**AVIS RELATIF À LA PROTECTION
CONTRE LES EVENTUELS EFFETS NOCIFS ET NUISANCES
PROVOQUÉS PAR LES RAYONNEMENTS NON IONISANTS
GÉNÉRÉS PAR DES ANTENNES ÉMETTRICES STATIONNAIRES**

Commune : VIELSALM - Exploitant : PROXIMUS

Référence exploitant : 80VLS_01

Rapport n° 193 / 2024

Figure 1 : Vue en plan des lieux de séjour et des points de contrôle

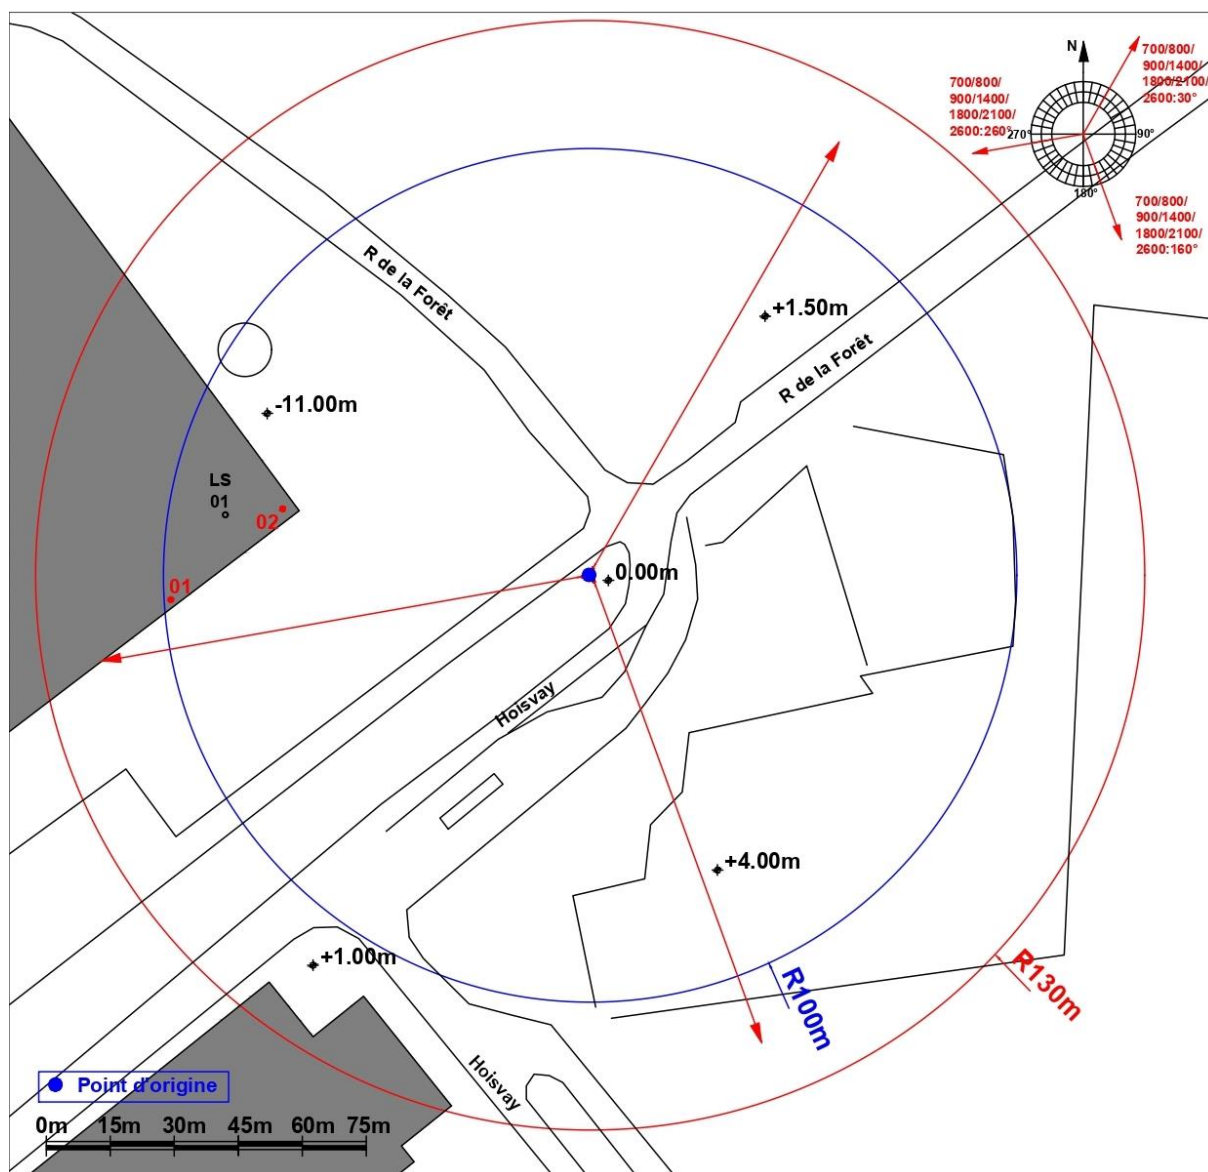
- le numéro du point de contrôle repris sur un des plans de la figure 1;
- le numéro du LS dans lequel se trouve le point de contrôle de la 1^{ère} colonne ;
- l'atténuation d'obstacle prise en compte pour le calcul de l'indice d'exposition dans le LS ;
- le résultat du calcul de l'indice d'exposition.

N° point de contrôle	LS	Atténuation (dB)	Indice d'exposition relatif à la limite par installation IE_i
1	LS01	3,0	0,007
2	LS01	3,0	0,006

En ce qui concerne les antennes de l'installation mentionnées dans le tableau 1, la distance maximale à laquelle la limite pourrait être atteinte, à l'extérieur, est égale à 79,6 m. S'il n'y a pas de LS à une distance inférieure, les antennes respectent forcément la limite d'immission.

Dans le cas des LS situés à l'intérieur des bâtiments, une atténuation d'obstacle est prise en compte et il en résulte que la distance maximale à laquelle la limite pourrait être atteinte se réduit à 56,3 m.

Les résultats de l'évaluation décrite au paragraphe 4 indiquent que les antennes émettrices stationnaires de l'installation faisant l'objet du présent avis ne produisent pas, dans un lieu de séjour, un rayonnement électromagnétique maximum supérieur aux limites fixées à l'article 4 du décret.

Figure 2 : Vue en plan des installations d'antennes dans un rayon de 300 mètres autour de l'installation faisant l'objet de la demande d'avis

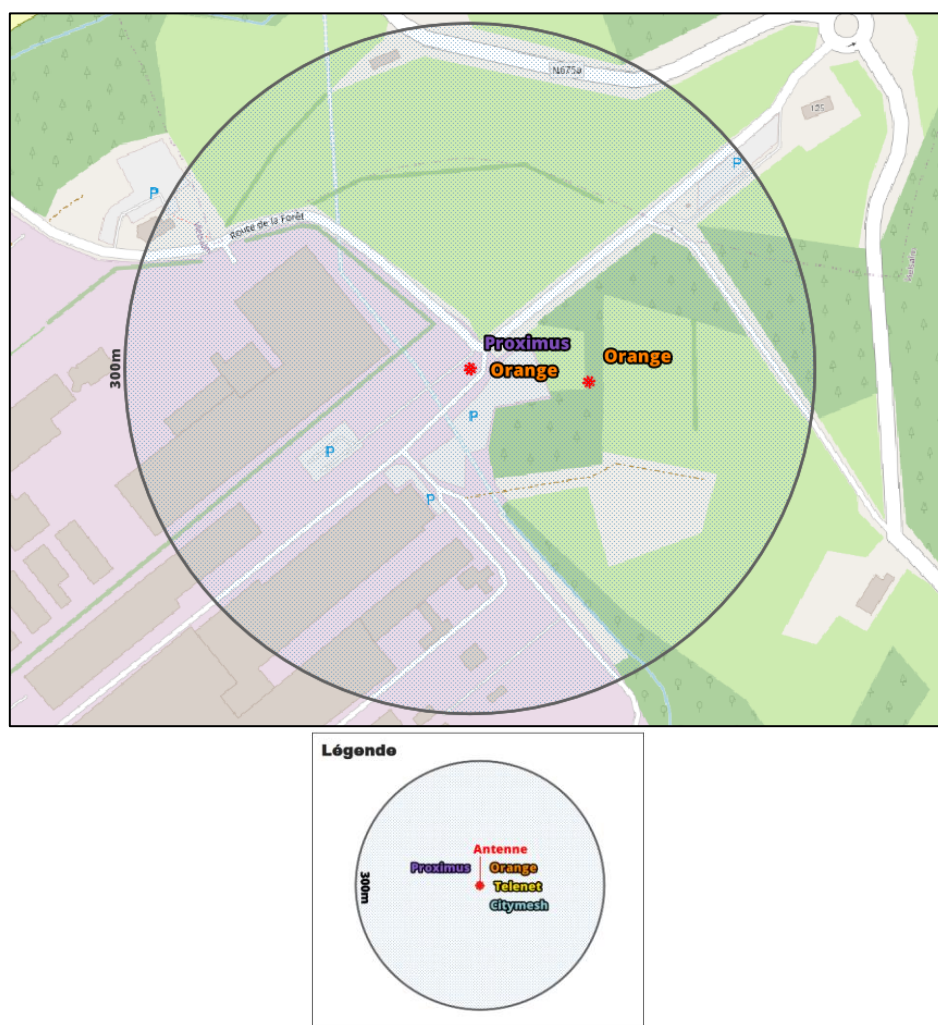
Le plan en projection verticale de la figure 2 indique la localisation des antennes actives éventuelles visées par le décret et situées dans un rayon de 300 mètres autour de l'installation référencée dans le paragraphe 2. Les données de localisation de ces antennes et les avis correspondant sont accessibles via le cadastre en ligne des antennes émettrices stationnaires⁶.

Compte tenu du nombre d'installations localisées dans la figure 2, il apparaît que l'intensité du rayonnement électromagnétique généré, dans les lieux de séjour situés à proximité de l'installation référencée dans le paragraphe 2, par l'ensemble des antennes émettrices stationnaires de l'ensemble des exploitants du même site d'antennes émettrices stationnaires respecte la limite fixée à l'article 4, § 2 du décret.
